Objet du dossier :
Projet de parc éolien de la Boixe
Commune d'Aussac-Vadalle (16)

PARC ÉOLIEN DE LA BOIXE COMMUNE D'AUSSAC-VADALLE (16)

MODIFICATION ICPE : PORTER À CONNAISSANCE RELATIF AU PROJET DE MODIFICATION DE GABARIT D'EOLIENNE

Figure 1: Comparaison visuelle du projet de modification

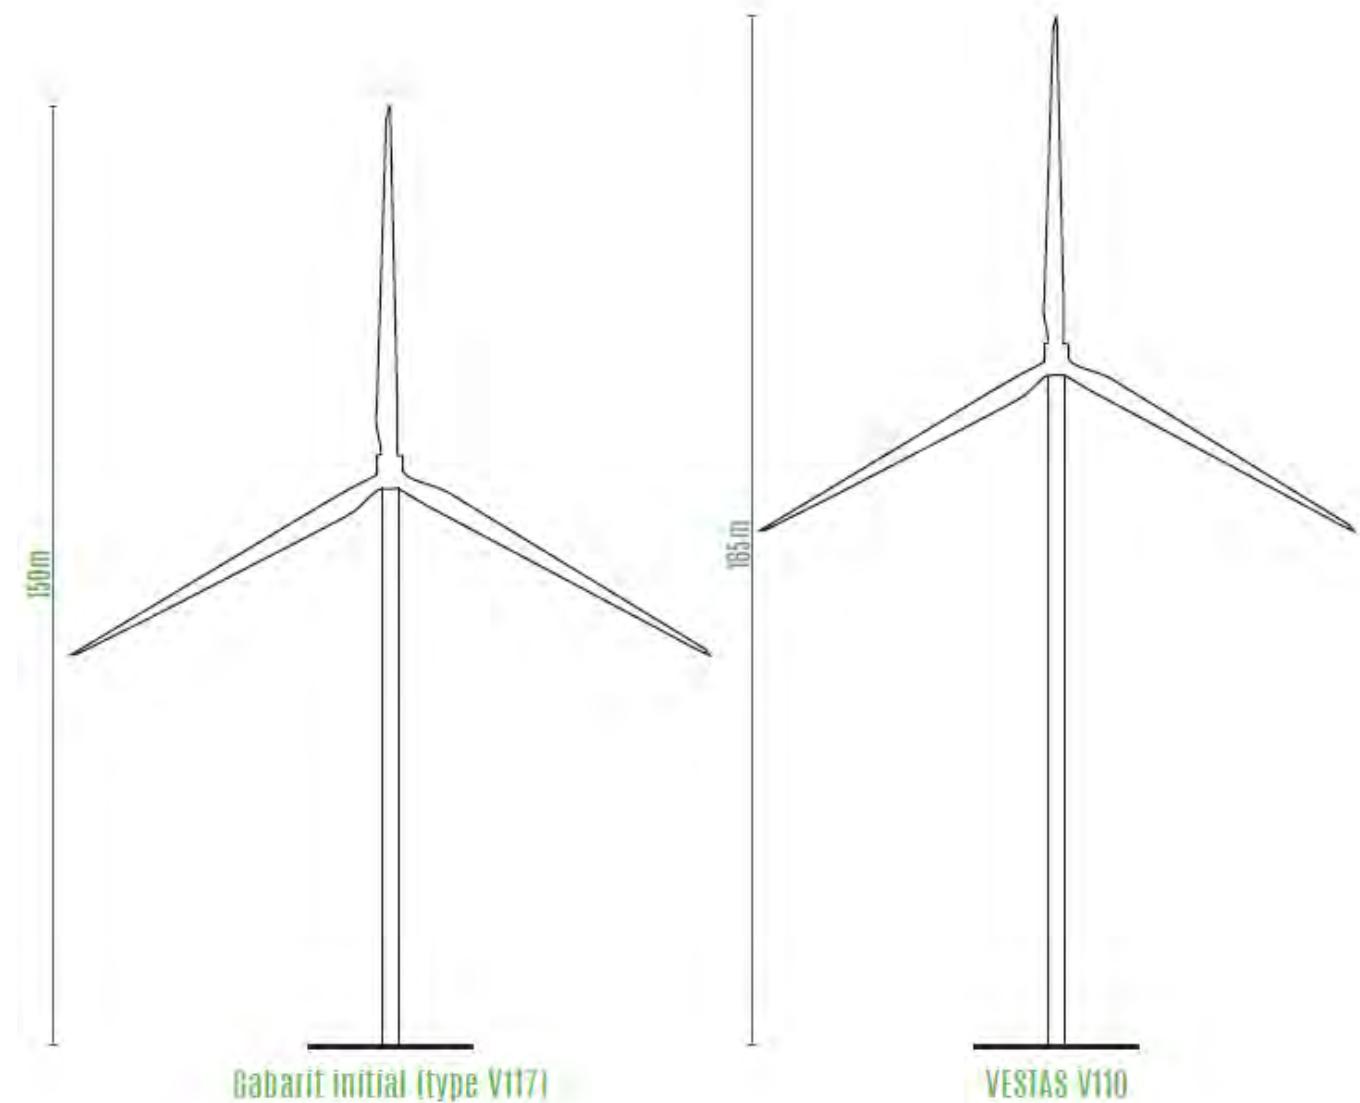
Projet initial	
Modèle	Vestas V117
Hauteur de moyeu	91,5 m
Diamètre du rotor	117 m
Hauteur hors-tout	150 m
Projet de modification	
Modèle	Vestas V110
Hauteur de moyeu	110 m
Diamètre du rotor	110 m
Hauteur hors-tout	165 m

Eu égard à la modification du gabarit, et notamment à la réduction du diamètre de rotor, une diminution de la taille de la plateforme de chaque éolienne (par rapport au projet initial) est à prévoir. Ce changement s'accompagnera également d'un léger décalage des accès à créer de chaque éolienne. Notons que ces petits changements n'auront pas de conséquence sur les dispositions constructives initialement prévues pour le chantier.

Figure 2: Plan détaillé de l'installation

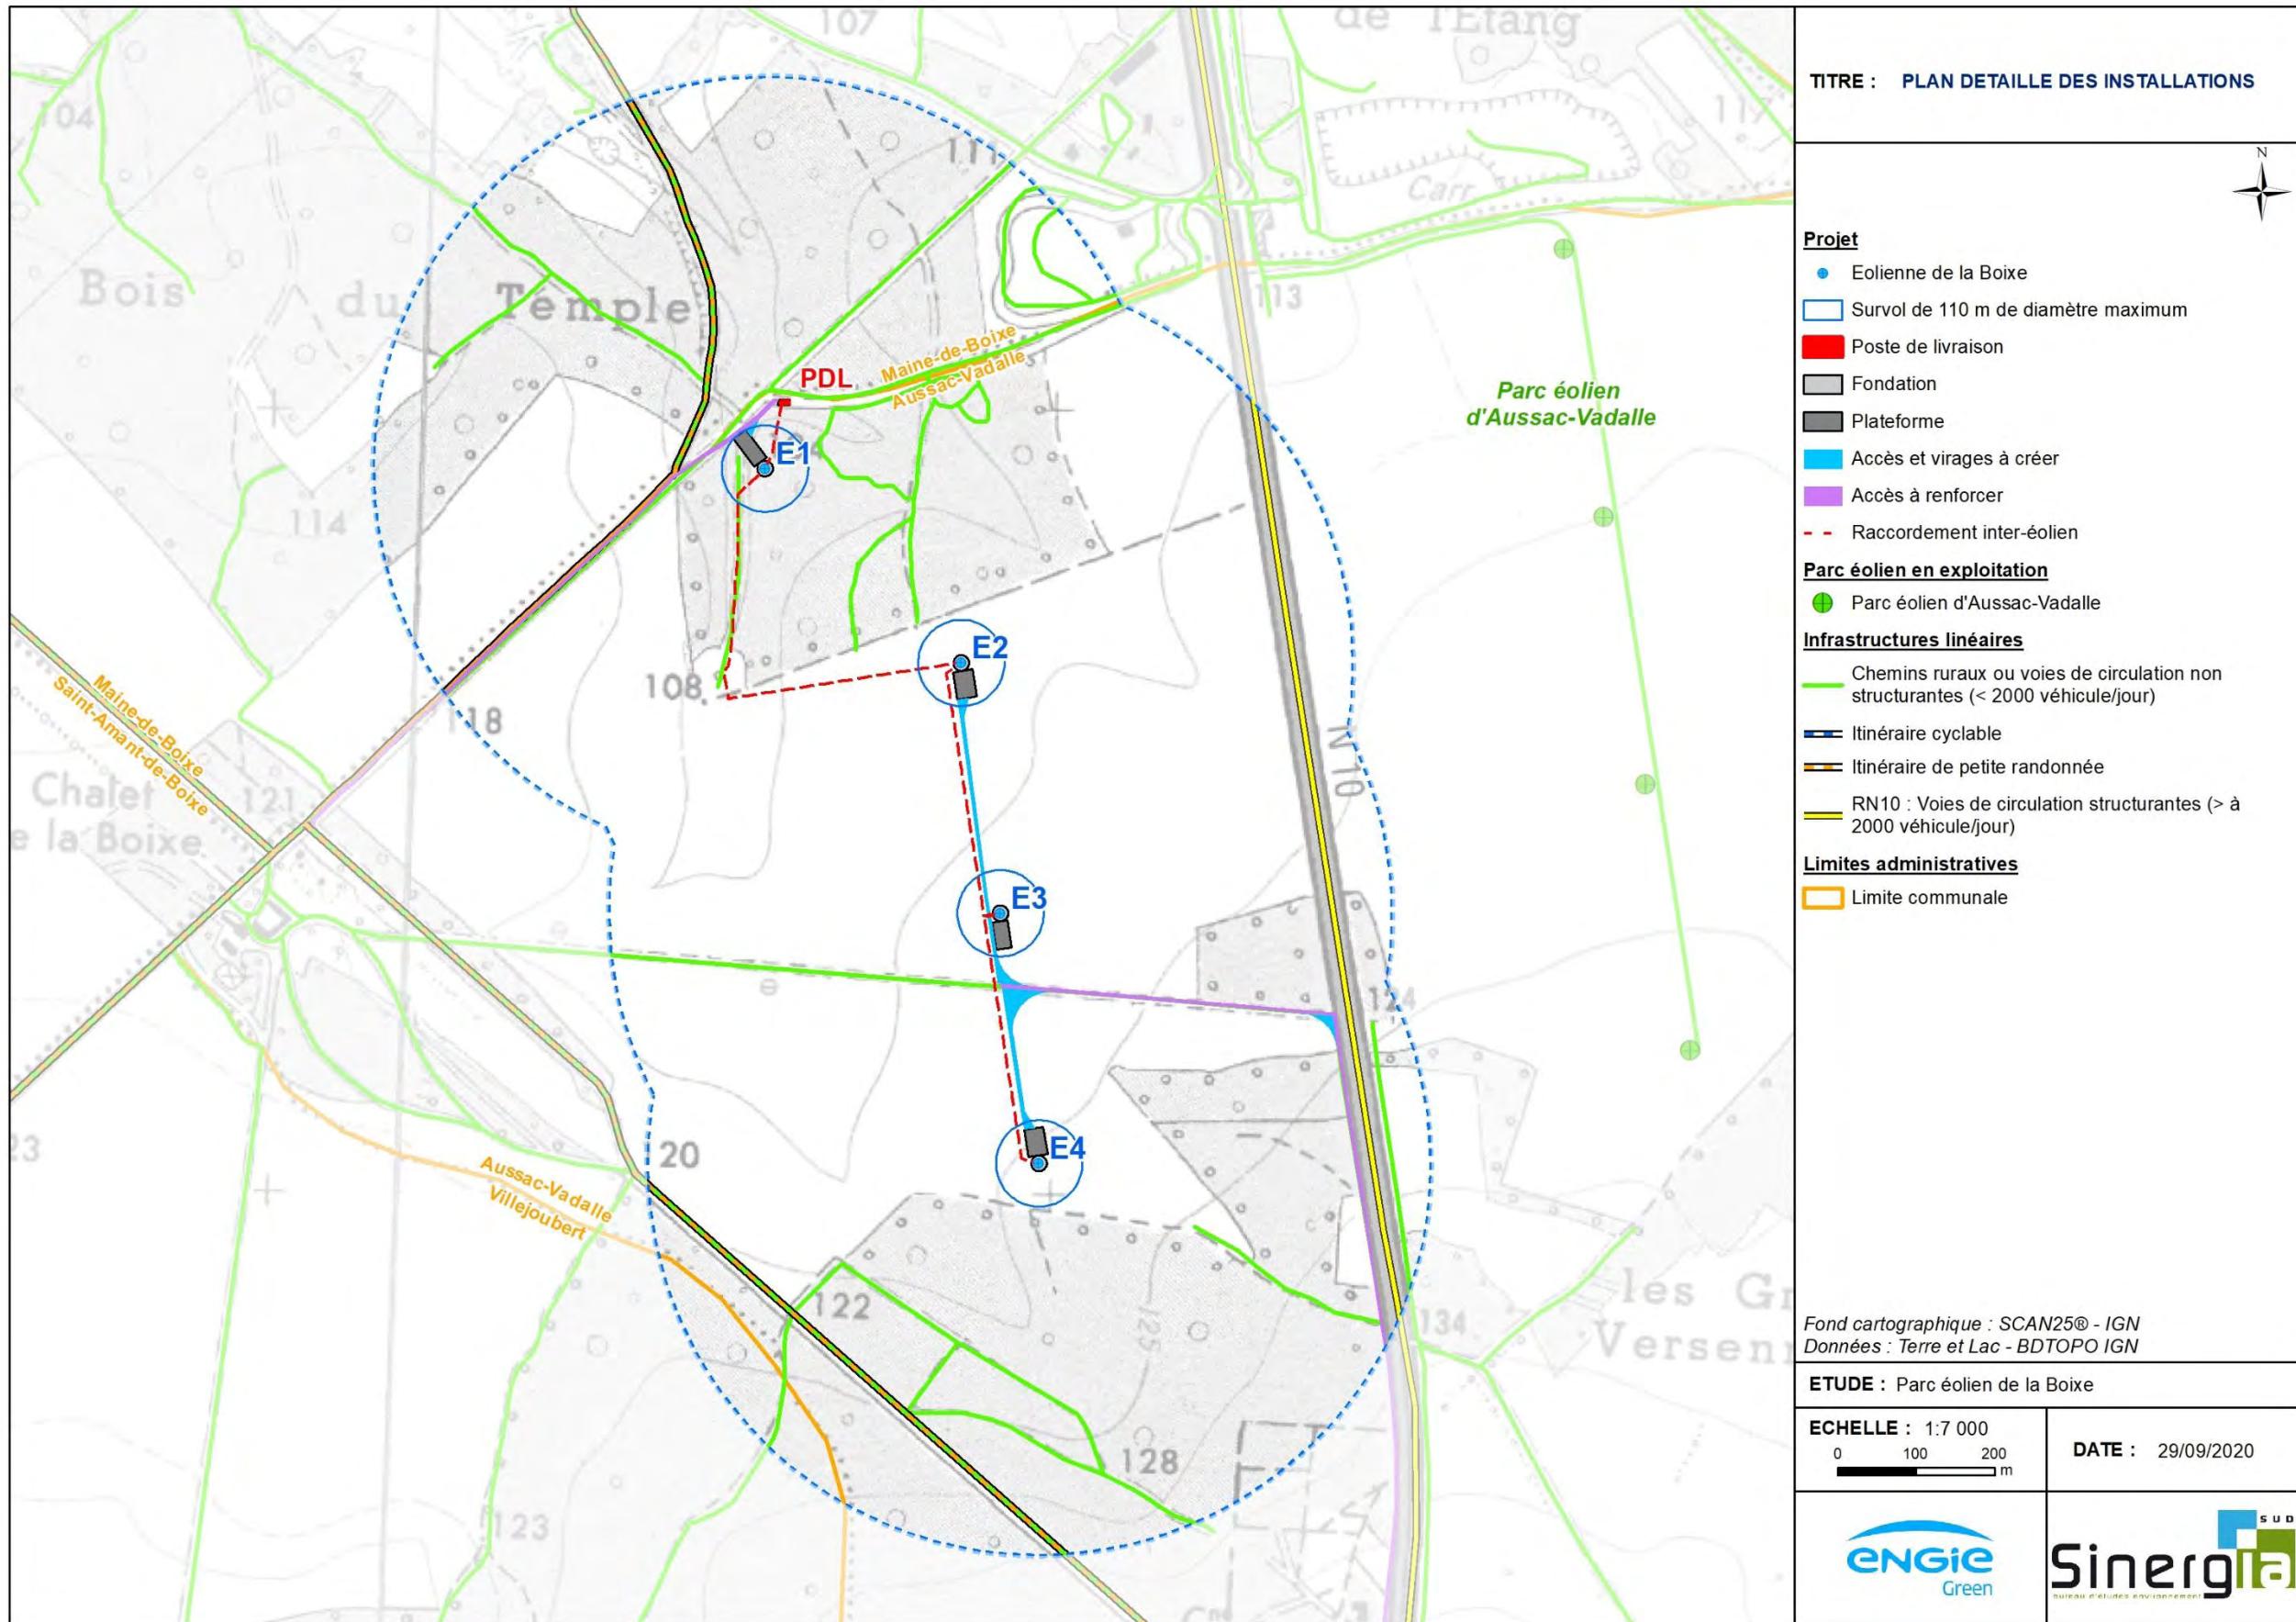
- █ Éolienne (virole = 6,8 m de diamètre)
- Massif (fondation = 10 m de rayon)
- Survol des pales (55 m de rayon) - Nouveau gabarit
- Survol des pales (60 m de rayon) - Projet initial
- Poste de livraison (3x11m)
- Réseau enterré inter-éolien
- Réseau enterré inter-éolien - Projet initial
- Chemin d'accès à créer ou à renforcer et plateforme de levage (20x46m) - Nouveau gabarit
- Chemin d'accès à créer ou à renforcer et plateforme de levage (35x46m) - Projet initial
- Massif stabilisé

V.4.3 Comparaison des zones d'influence visuelle (ZIV)

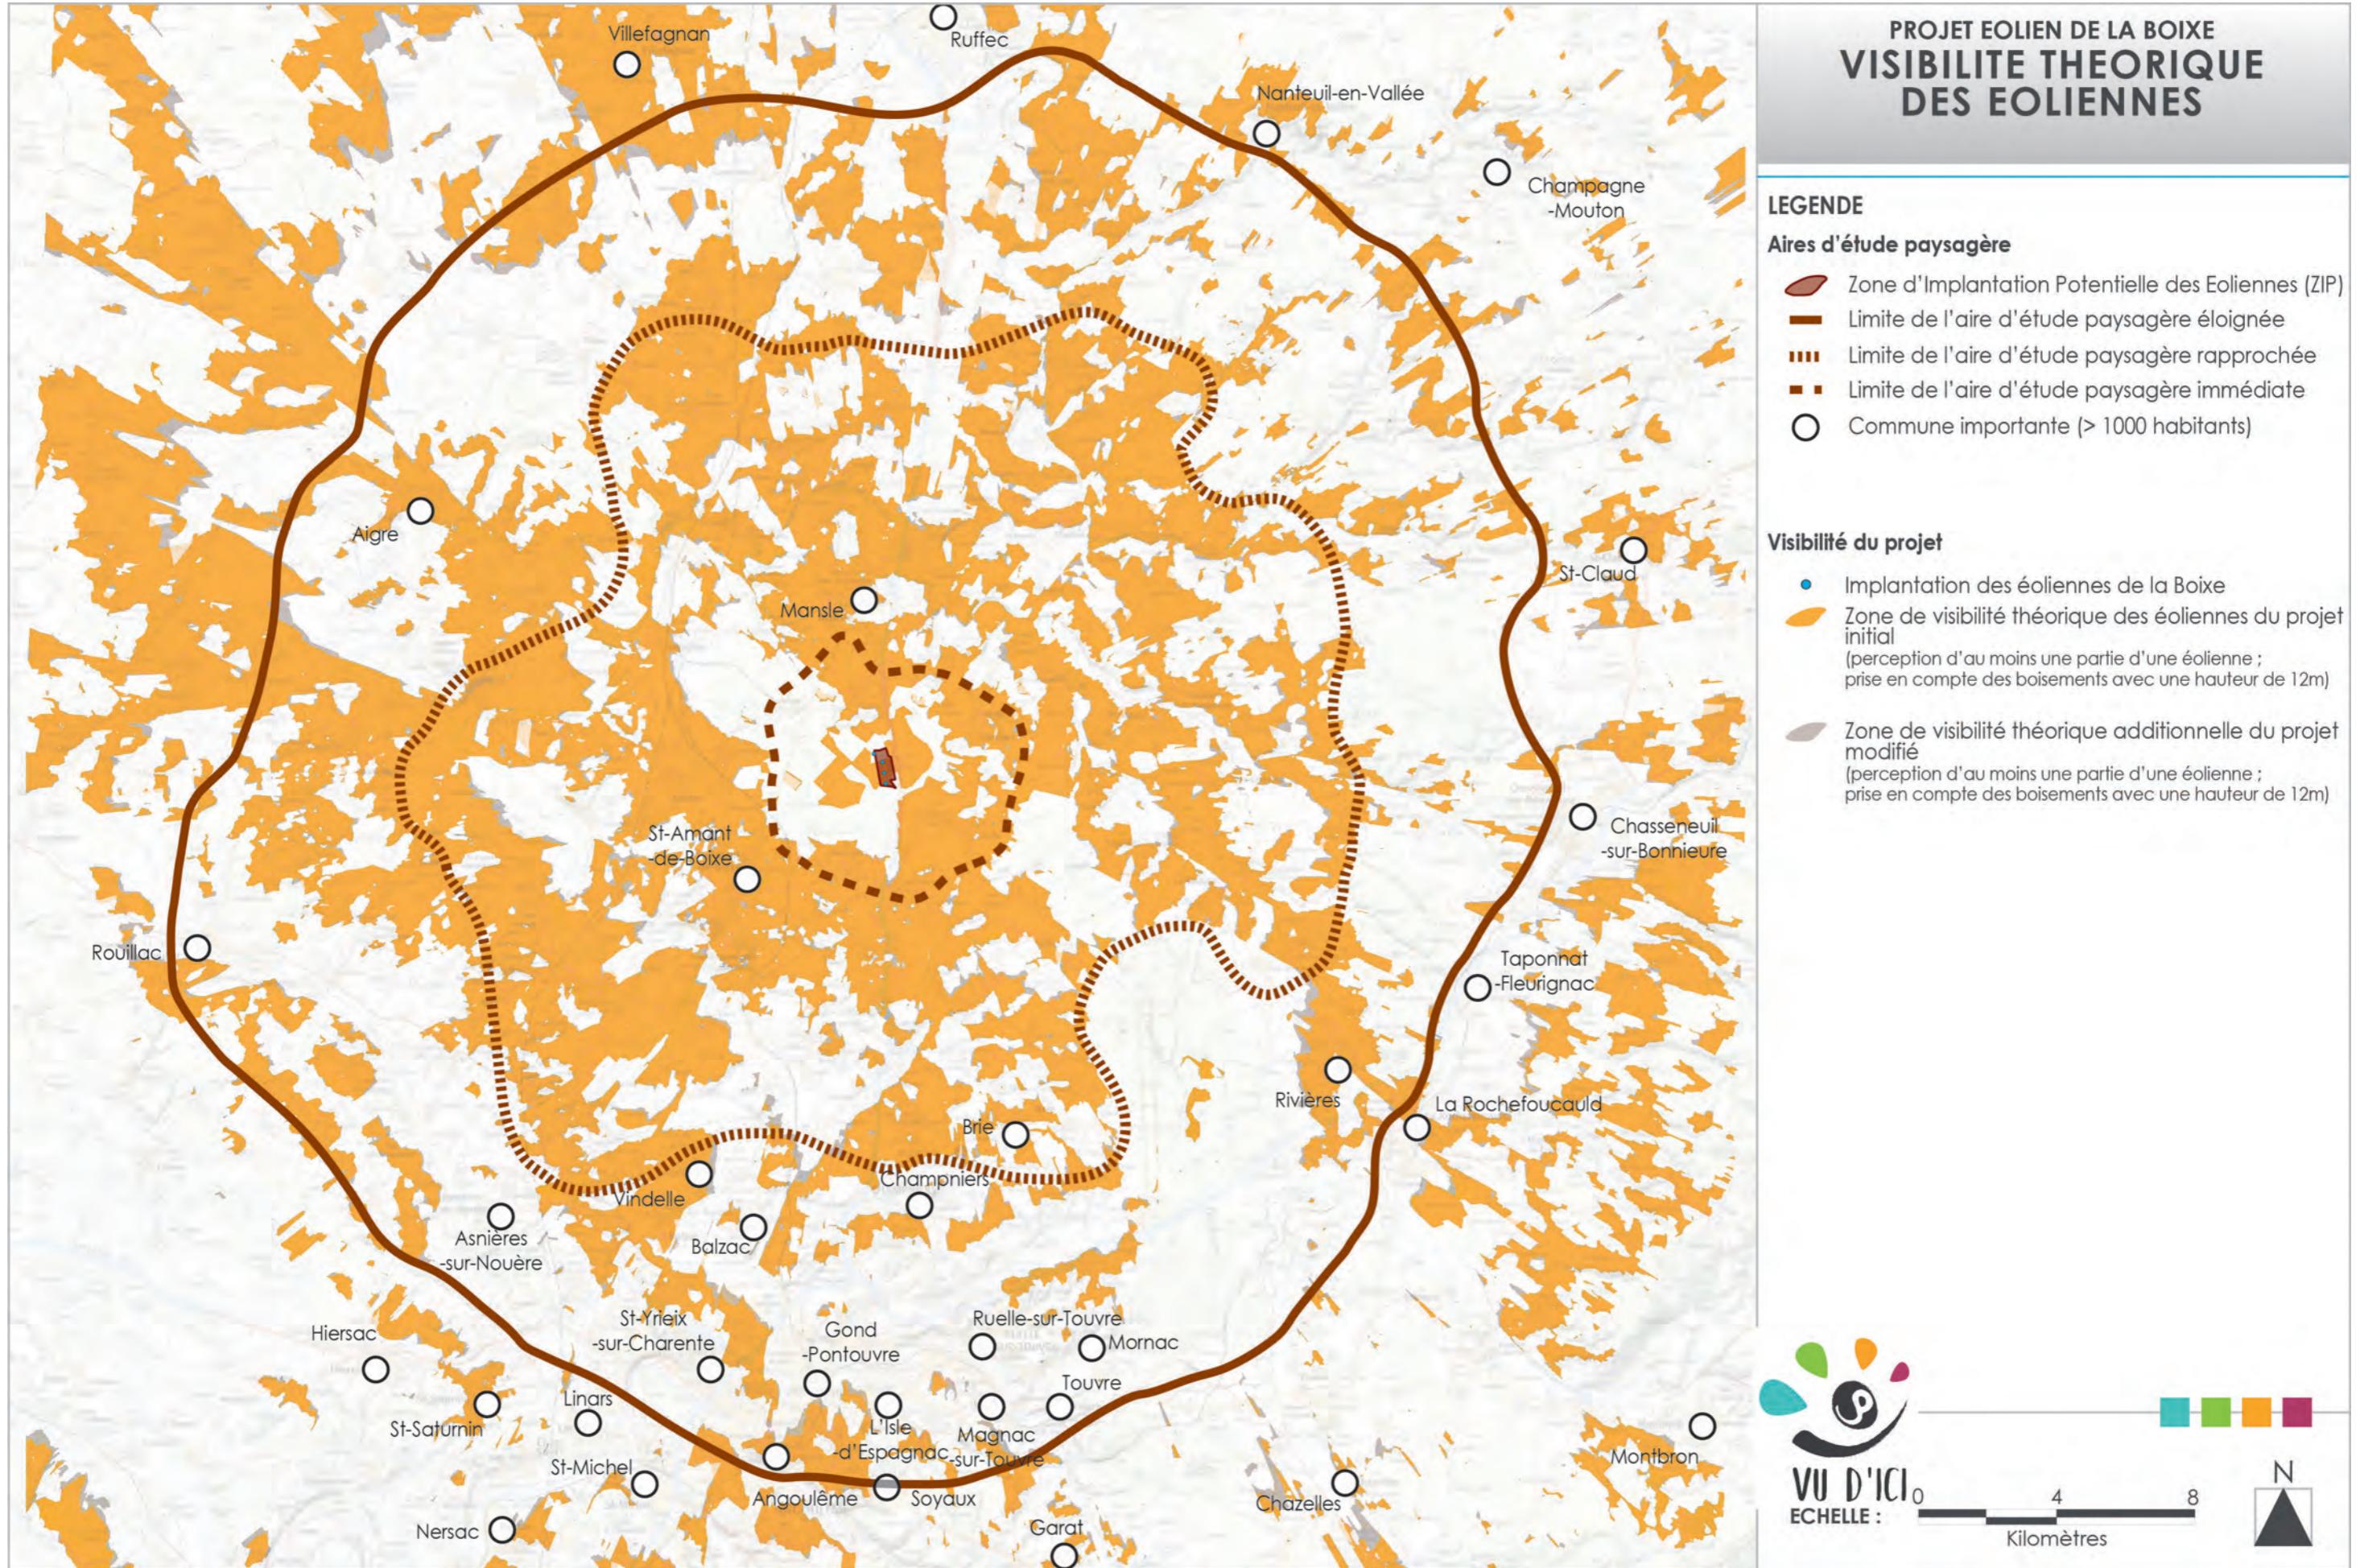
La zone de visibilité théorique de ce modèle à 165m se superpose presque entièrement sur celle du modèle autorisé à 150m, ce qui confirme que d'un point de vue global, très peu de secteurs, initialement isolés visuellement du projet, seront impactés par ce nouveau modèle.

De plus, ces nouveaux secteurs n'impactent pas les lieux de vie et de fréquentation comme les bourgs ou les voies importantes. Les zones impactées par la modification du projet sont essentiellement des zones à moindre enjeu (zones agricoles) situées dans l'aire éloignée. Aucun édifice ou site protégé, initialement situé hors zone de visibilité, n'est impacté par le projet modifié.
